Sags nr. 1804
Dato. 19.04.2018
Side 1 af 3
Kontor:
Direkte email: aln@masanti.gl
Direkte telefon: 867507

Vedr. Servicehus ved Ilulissat Isfjordscenter

Rettelsesskrivelse nr. 01

avannaata kommunia	Sags nr.: 1804
Servicebygning	Tegning nr.: E07.06a
Hovedprojekt	Date: 28.03.2018
Tavle for elfrostsikring servicebygning	Mål: 1:XX
	Proj: ALN
	Kontroll: ARL

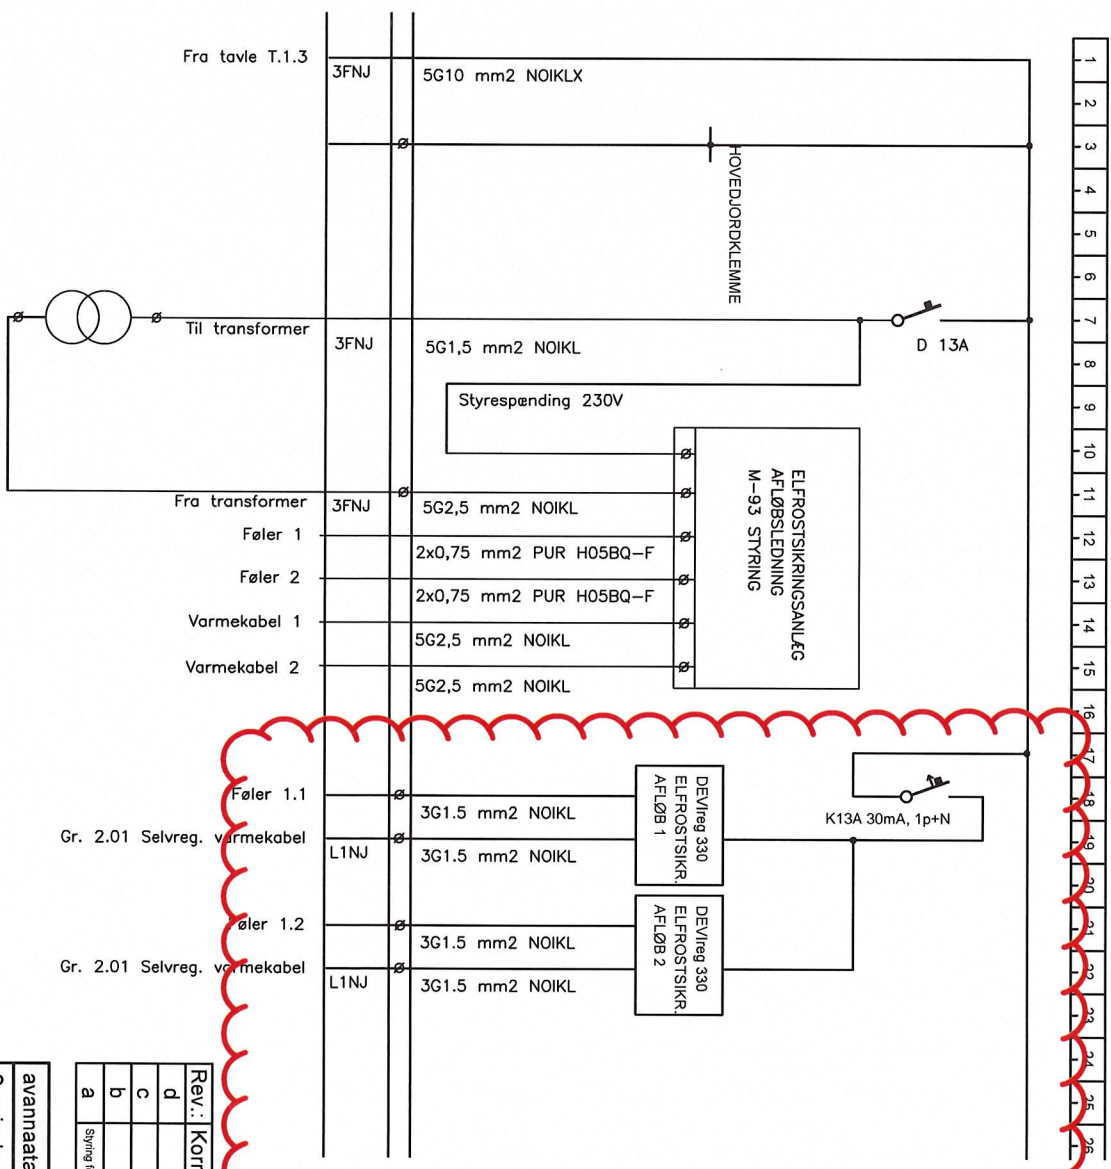
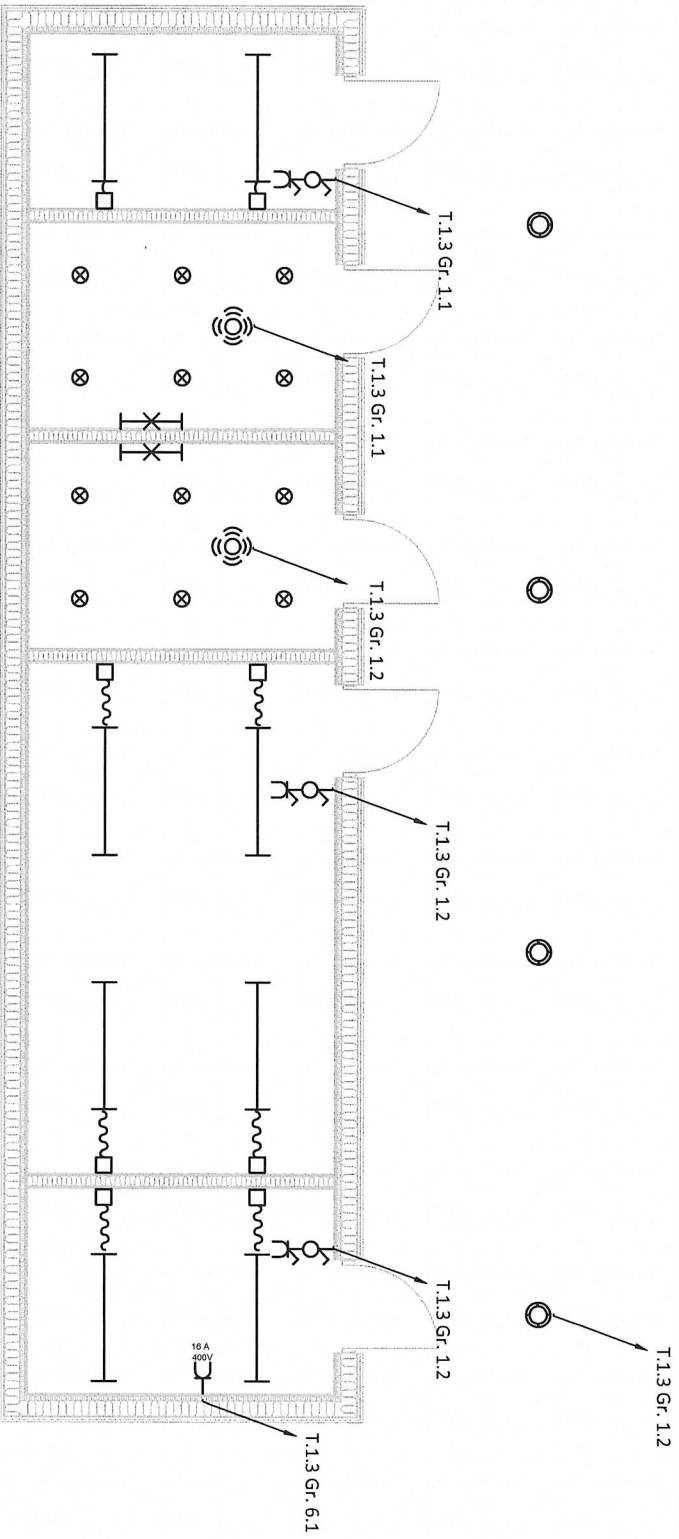
Rev.	Korrektion:	Udf.af:	Dato:
d			
c			
b			
a	Syng for elfrostsikring på busgænde er fjernet.	ALN	18.04.2018

Svar: Der skal ses bort fra betegnelsen M80 elfrostsikringsanlæg. Elfrostsikring på afløbsledninger under bygningen udføres med Devireg 330 termostater, som vist på tegning E07.06.
